**DEMANDE DE RENSEIGNEMENTS N° 1 DE LA RÉGIE DE L'ÉNERGIE (LA RÉGIE) RELATIVE À LA  
CONSTRUCTION D'UNE LIGNE À 735 kV ENTRE LES POSTES MICOUA ET DU SAGUENAY**

**Figure 3**  
**Réseau de transport intégré**

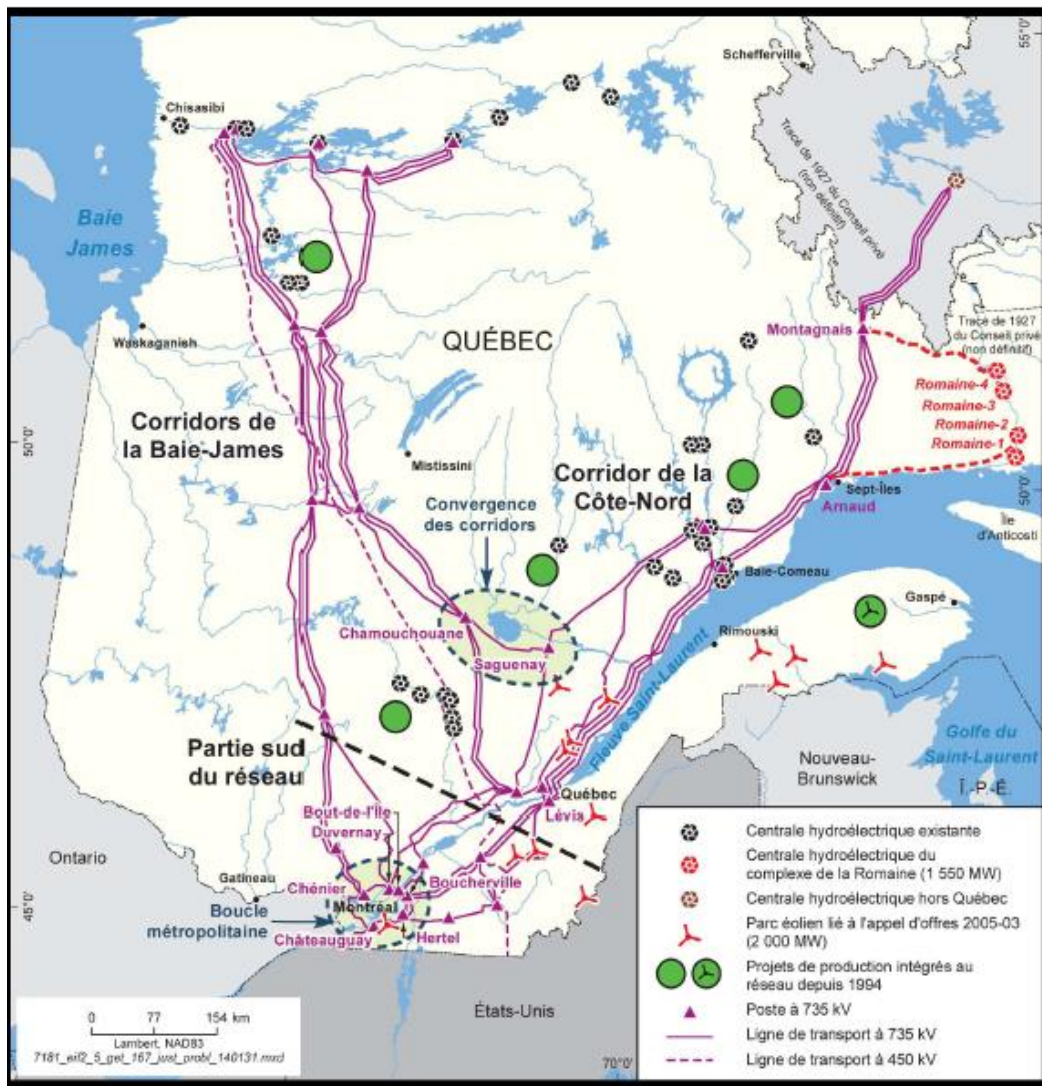
- 2.1 Veuillez faire une mise en contexte du Projet avec le projet à 735 kV de la Chamouchouane-Bout-de-l'Île référé en (ii) et (iii).
- 2.2 La Régie constate que certains éléments liés au projet à 735 kV de la Chamouchouane-Bout-de-l'Île sont cités dans le contexte justifiant le présent Projet. Veuillez expliquer pourquoi, à ce jour, les fermetures des centrales nucléaires et thermiques dans la partie sud du réseau demeurent problématiques pour la fiabilité du réseau de transport principal et justifient en partie le présent Projet.
